改善箇所説明図

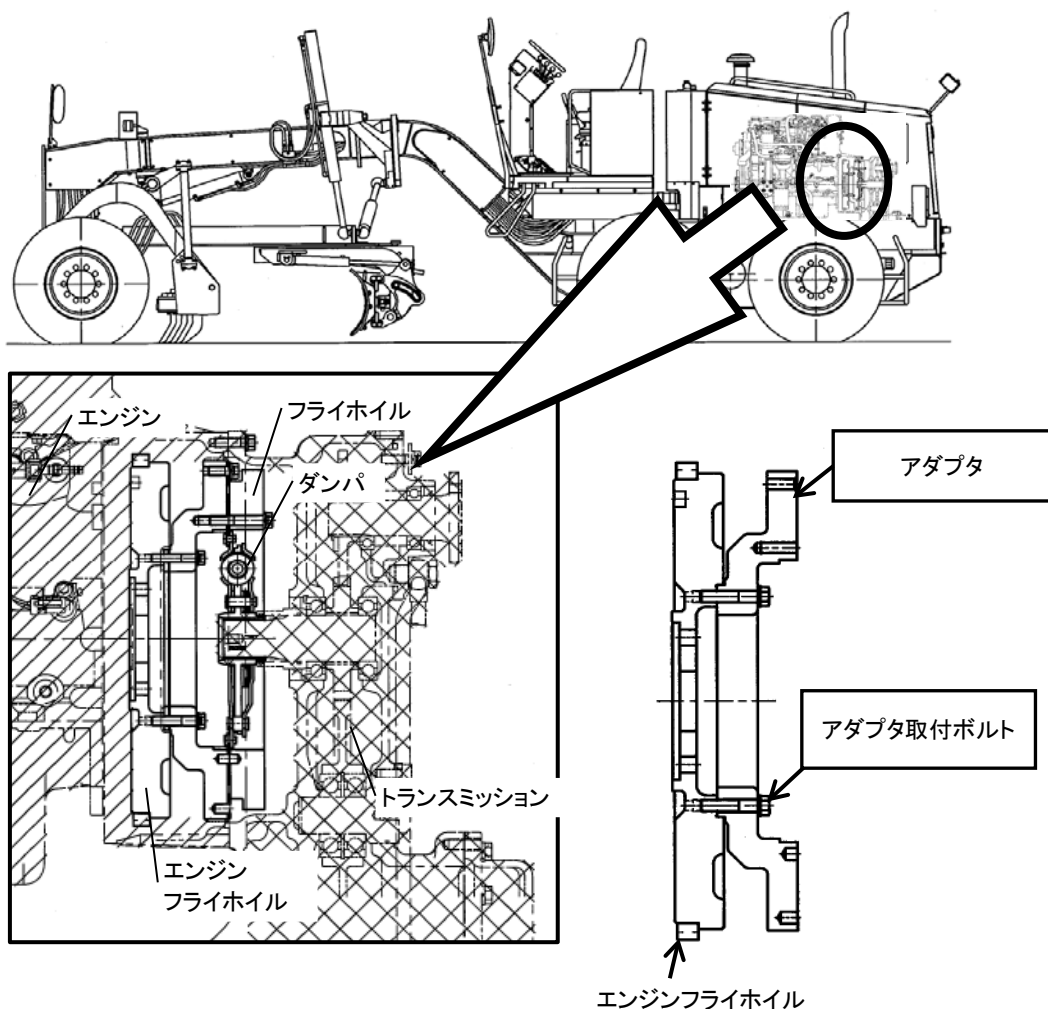
不具合発生箇所

エンジンフライホイールとトランスミッションの接続部品であるアダプタにおいて、フライホイールとアダプタを接続しているボルトの取付部座面が平滑でないため、必要な締結力が得られず走行時の振動によりボルトが緩み、ボルトに掛かる応力が増大する。そのままの状態で使用を続けた場合、ボルトが折損してアダプタが固定できなくなり動力伝達不能となるため、走行不能となるおそれがある。

改善の内容

全車両、アダプタ及びアダプタ取付ボルトを対策品と交換する。アダプタ取付ボルトにモリブデンを塗布し、締結力の安定化を図る。
